PROJET D'AMENAGEMENT D'UNE AIRE DE TRES GRAND PASSAGE

**MEMOIRE EN REPONSE A L'AVIS DE LA
MRAe**

Aménagement d'une aire de grand passage et d'un giratoire

Mémoire en réponse à l'avis de la MRAe n°BFC-2024-4354 du 23 juillet 2024

Illustration n° 1 : Coupe au droit de la doline (GBM)

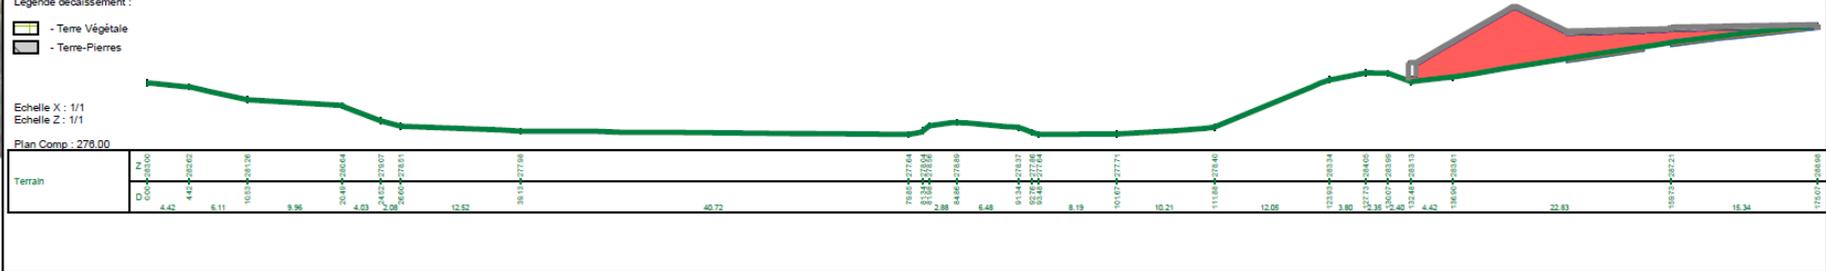
- **de délimiter précisément un périmètre de sécurité sur le secteur de la doline ;**
- **de prendre en compte les dispositions de l'article R. 151-31 du Code de l'urbanisme afin de prévoir et de détailler de manière plus précise les mesures de mise en sécurité de la doline qui présente un aléa de glissement fort ;**
- **de prendre en compte ces mêmes dispositions afin de revoir le positionnement des merlons périphériques prévus dans le secteur de la doline.**

Ces éléments sont complétés par la coupe au droit de la doline et les vues en 3 dimensions permettant de visualiser l'implantation de l'AGP par rapport à l'emplacement de la doline (GBM).

Les remblais, imposés par la pente du terrain à aménager, s'étendent jusqu'en limite de la zone tampon à l'est de la doline. **La coupe réalisée à partir du levé topographique du secteur de la doline montre que l'aménagement de l'aire est hors de l'emprise topographique de la doline.**

Illustration n° 4 : Courbes isophones, carte de type « A » indicateur L_{den} en dB(A)

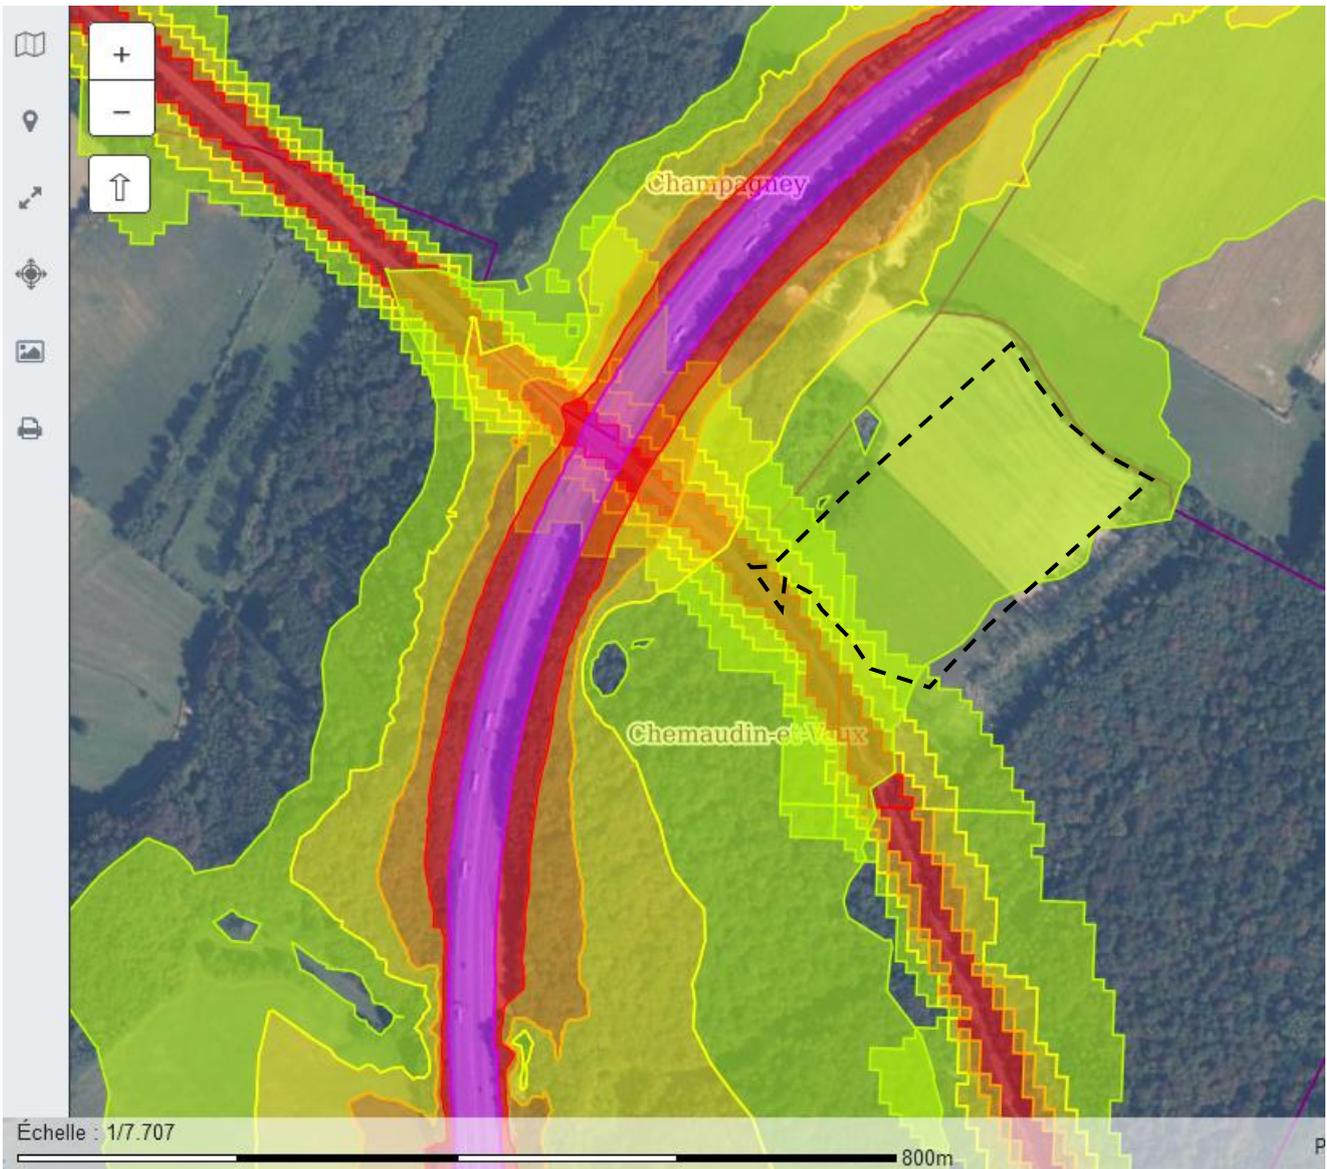
La MRAe recommande que des analyses sonores soient réalisées afin de vérifier le caractère modéré des nuisances sonores et à défaut de proposer les mesures de réduction nécessaires.

- **exposée à un niveau sonore entre 55-60 dB(A) (hors voie d'accès)**, d'après la carte d'exposition de type A L_{den} (période de 24h), qui permet d'évaluer l'exposition au bruit moyenne perçue en une journée ;
- **exposée en période nocturne à un niveau sonore entre 50-55 dB(A)**, d'après la carte d'exposition de type A L_n , qui permet d'évaluer l'exposition au bruit moyenne perçue pendant la nuit (22h-6h).

Au vu des niveaux sonores modélisés, l'exposition sur le site du projet d'aire de grand passage peut être qualifiée, à l'état initial, de modérée en journée et de relativement calme pendant la nuit.
